Kystdirektoratet
J.nr. 22/24818-14
Ref. Julie Elisa Søby
21-02-2023

Tilladelse til etableringen af stenrev i Køge Bugt, Solrød Kommune

Figur 1. Konkret placering af målinger for ålegræsovervågningen på NOVANA station Solrød Strand - MC240015 (nr. 97120074) i perioden 2017-22 sammenlignet med placering af det ansøgte område til stenrev.

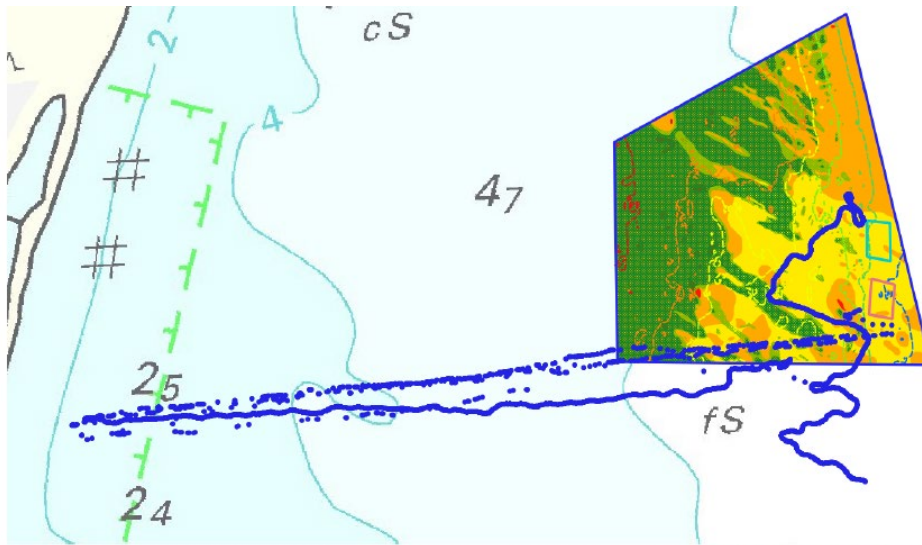
Etablering af stenrev bør foregå i en afstand fra de nationale overvågningstransekter for ålegræs og anden rodfæstet vegetation, således at der ikke opstår geografisk sammenfald mellem nye stenrev og ålegræstransekterne. Stenrevene bør ikke placeres således, at stenrevene potentielt blokerer for, at ålegræsset kan brede sig ud på større dybde, hvor ålegræstransekterne er placeret. Etableres stenrevene tilstrækkelig tæt på de nationale transekter, er der risiko for at stenrevene kan påvirke resultaterne af den nationale overvågning og fortolkningen i forhold til de presfaktorer, der er på ålegræs og anden rodfæstet vegetation. Ålegræstransekterne strækker sig fra kysten og vinkelret ud på større dybde.

NOVANA station Solrød Strand - MC240015 (nr. 97120074) overvåger ålegræs i den vestlige del af Køge Bugt og er beliggende syd og vest for de ansøgte områder til stenudlægning. På Figur 1 og Figur 2 er plottet målepunkterne for den udførte overvågning i perioden 2017-22. På Figur 1 ses hele ålegræstransektet inde fra land og ud vinkelret på kysten, mens Figur 2 viser et zoom af målepunkterne tæt ved de

ansøgte områder. Det ses, at de to ansøgte områder begge er beliggende nord for centerlinien for de gennemførte målepunkter for ålegræsovervågningen, mens begge områder ligger øst for den nordlige tangent af T-stykket for overvågningen. Baseret på de gennemførte målinger i perioden 2017-22 er der ikke geografisk sammenfald mellem de ansøgte områder til stenrev og ålegræsovervågningen.

De ansøgte områder til stenudlægning er beliggende på kote -8,0 til -8,6 m, hvilket er en del dybere end den nuværende dybdegrænse for ålegræssets hovedudbredelse i området. Baseret på den detaljerede kortlægning i området ligger hovedudbredelsen af ålegræsset omkring kote -7 m. Den nuværende hovedudbredelse er beliggende ca. 170 m vest for det sydlige delområde og ca. 230 m vest for det nordlige delområde. Der findes sporadisk dækning af ålegræs tættere på de ansøgte områder (lokalt i en afstand mindre end 50 m), men det er små isolerede områder, som ikke har forbindelse til hovedudbredelsen med stabile flerårige blomsterplanter og kun lokal ålegræsdækning på >10%. Udbredelsen af ålegræsset (herunder både hovedudbredelsen og den maksimale udbredelse) vil naturligvis variere hen over sæson og år.
